Fagnotat

Vår referanse: PLAN-2022/20543-55
Saksbehandler: Gudrun Elisabeth Stefansdottir
Dato: 24.01.2025

Forslag til detaljregulering gnr. 34, bnr. 4 mfl. anbefales vedtatt med endringer. Dolvika B4, Arealplan-ID 66160000

Figur 5: utklipp av plankartet som viser gårdshus (BKB1), torg f_ST og felles uteoppholdsareal f_BUT1.

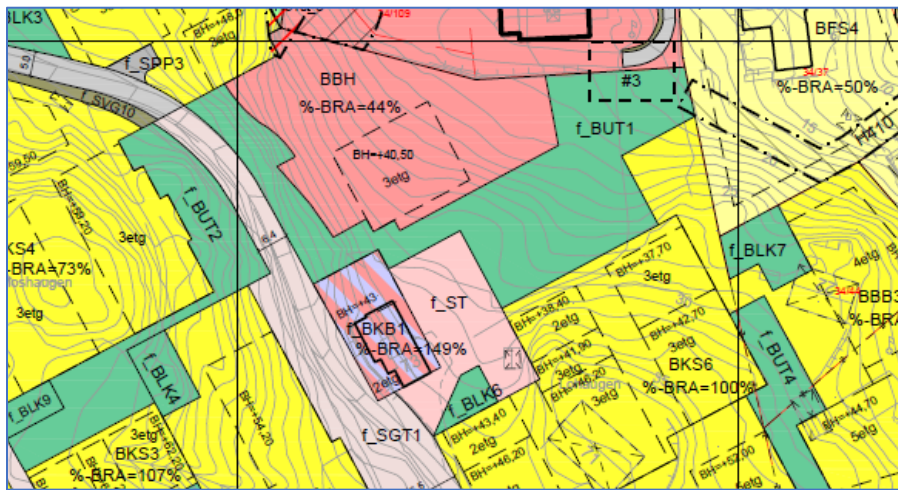
Bestemmelse 3.1.1 bokstav d sikrer at minimum 50% av uteoppholdsarealet for BKS1-6 skal være felles. Plan- og bygningsetaten vurderer at samme krav må gjelde blokkbebyggelsen BBB1-4. Det anbefales en endring av bestemmelsen for å sikre dette, og sikre at krav til fellesareal i KPA §14.3 blir oppfylt. Endringen er vurdert til å være i tråd med planens intensjon og er vurdert som en forglemmelse.
